Notice explicative

Arrêté du 8 octobre 2021 modifiant la méthode de calcul et les modalités d'établissement du diagnostic de performance énergétique

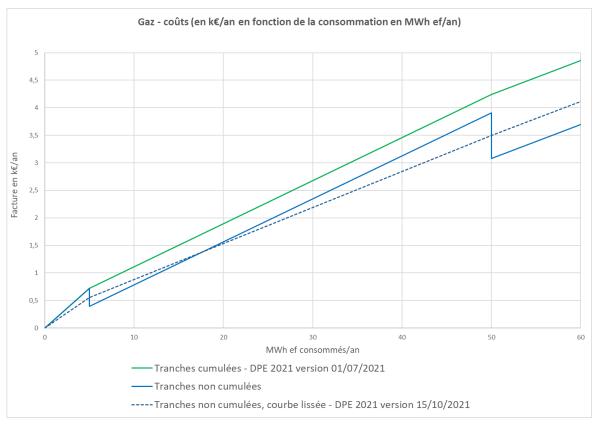
La méthode de calcul entrée en vigueur le 1^{er} juillet 2021 prévoyait des modalités d'évaluation des coûts énergétiques sur la base d'une méthode dite par tranche successive cumulée. Cette méthode avait été retenue afin de garantir l'absence d'effet de seuil au niveau du résultat final tout en s'appuyant sur les données de références des coûts de l'énergie fournis par le Commissariat Général au Développement Durable (CGDD).

Outre une complexité de mise en œuvre pratique, des surestimations des coûts énergétiques affichés en première page du DPE ont été reportées par rapport aux tarifs pratiqués par les fournisseurs d'énergie (électricité et gaz de réseau). La méthodologie a donc été modifiée afin d'être plus proche de la situation réelle, tout en garantissant l'absence d'effet de seuil. Cette

La méthode de détermination des coûts énergétiques, pour le gaz et l'électricité repose toujours sur un calcul avec un coût unitaire décroissant et plusieurs tranches de consommation. Néanmoins, le calcul des coûts se fait désormais sur la base d'une méthode dite par tranche non cumulée et intègre une formule de lissage permettant de supprimer les effets de seuil.

Le graphe ci-dessous représente les différentes modalités d'évaluation des coûts pour le gaz naturel (les tendances pour l'électricité sont analogues). La méthodologie utilisée jusqu'à maintenant (courbe verte), par tranches successives cumulées, engendrait des coûts affichés sensiblement plus importants que la méthodologie désormais appliquée (courbe bleue, pointillée), obtenue par calcul numérique en visant les milieux des seuils présents lors du calcul par tranche non cumulée (courbe bleue pleine la plus représentative mais présentant les effets de seuil indésirables) :
